DRAWN	CHECKED	CHECKED	APPROVED	THIRD ANGLE PROJECTION			TITLE	DWG No.	No.	PART No.	PART NAME	MATERIAL	Q'TY	REMARKS	FINISH
W.R.KIM				DATE.	UNIT	SCALE									
09.06.25				2009.06.25	MM	1:1	BR-115GR	BRT - 298		SAC-115GR	FRAME	ABS		HI 153(UL94HB)	IVORY

BEE-RYONG ELECTRONICS CO., LTD.

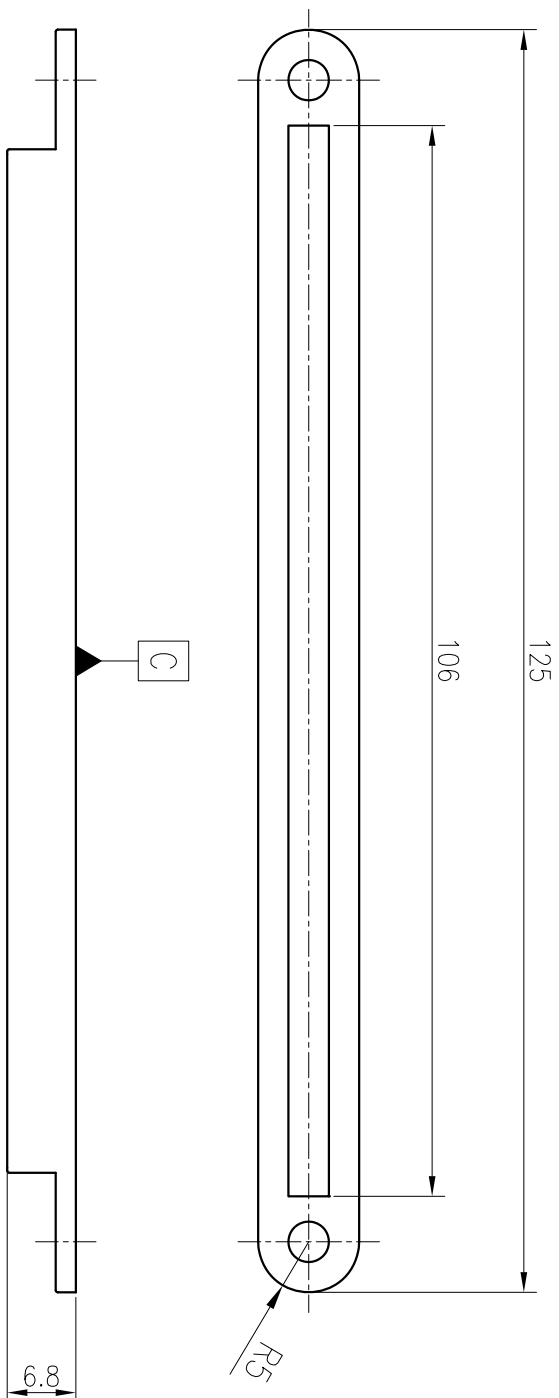
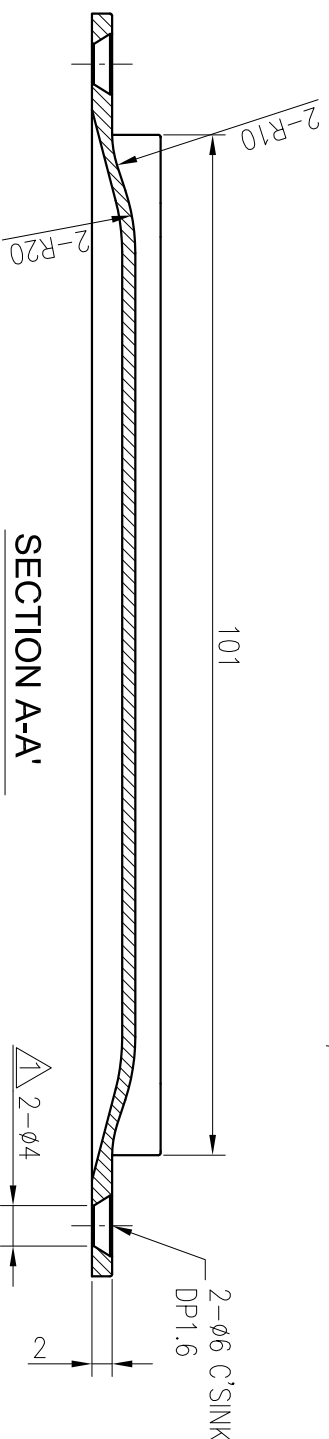
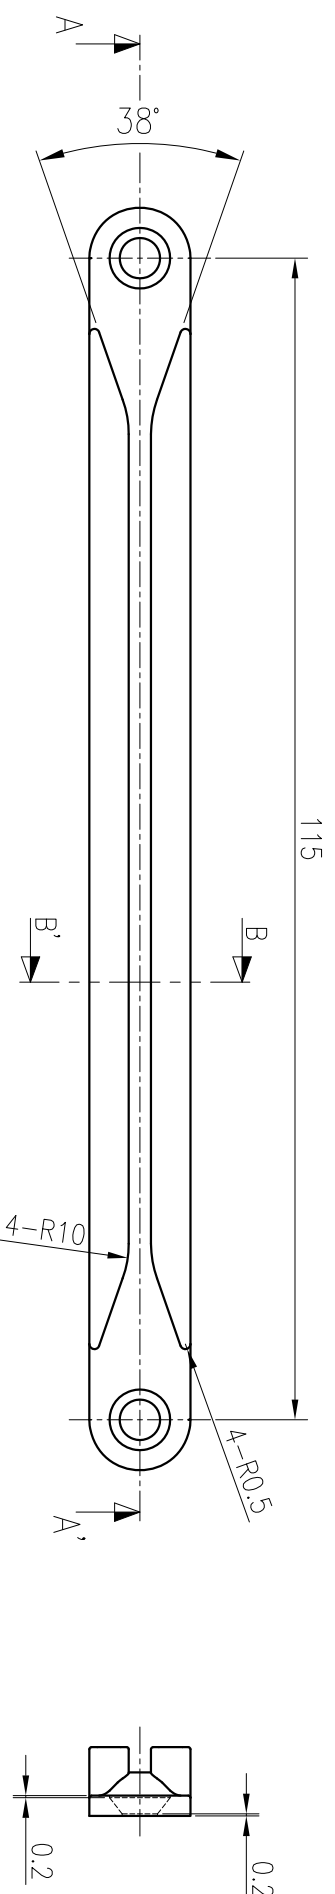
No.	DATE	REVISIONS	APPROVED
1	2009.06.12	상대물 PCB 기판의 HOLE 간격을 맞추기 위해 치수변경 (ø3.5 → ø4)	
2
